**Forum mondial de l'harmonisation des Règlements
concernant les véhicules**

Groupe de travail des dispositions générales de sécurité

**Détection de la présence d'usagers de la route vulnérables
à proximité du véhicule : Règlement ONU n° XXX
(Vision directe des usagers de la route vulnérables)****Proposition d'amendement au nouveau Règlement ONU
n° [XXX] (Vision directe des usagers de la route vulnérables)****Communication de l'expert du groupe de travail informel
de la détection de la présence d'usagers de la route vulnérables
à proximité du véhicule***

Figure 1

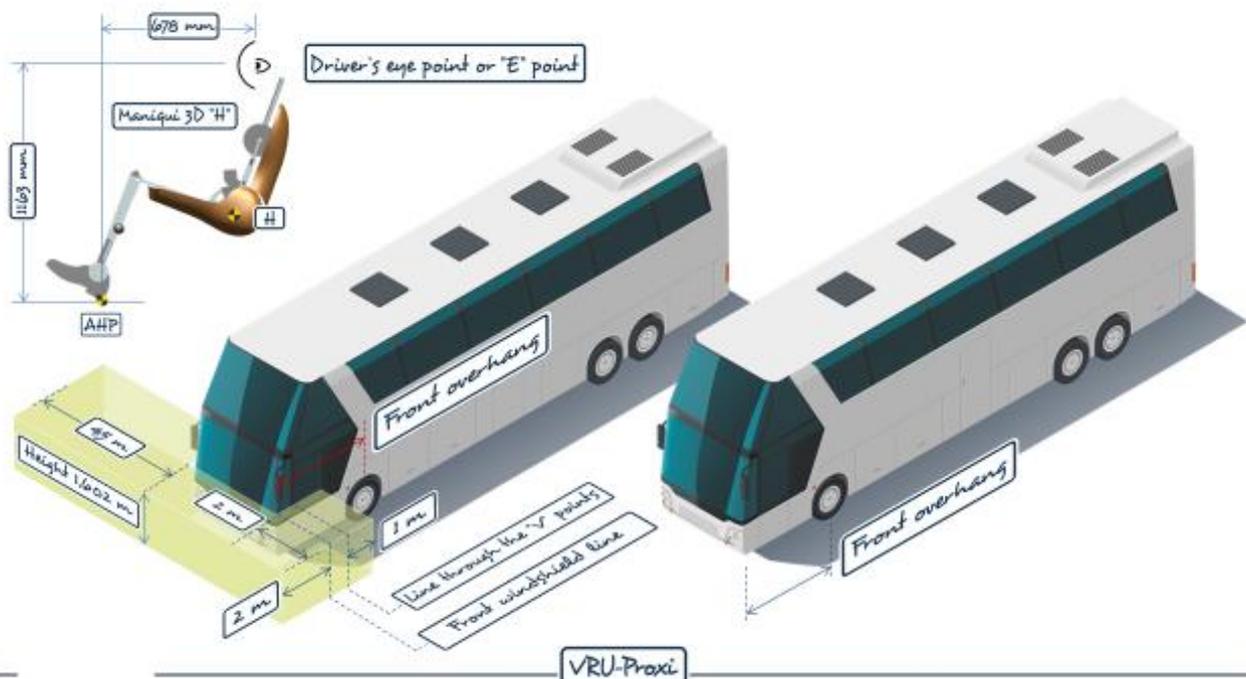
La procédure d’essai s’est avérée indépendante de la distance entre l’essieu avant et le point le plus avancé du véhicule. Le point de référence est le point « talon » de l’accélérateur. On trouvera d’autres explications dans les figures 1 à 3 ci-dessous.

- La distance sur l’axe X entre le ~~centre de l’essieu avant du véhicule~~ **point “talon” de l’accélérateur** et le point le plus avancé du véhicule ;
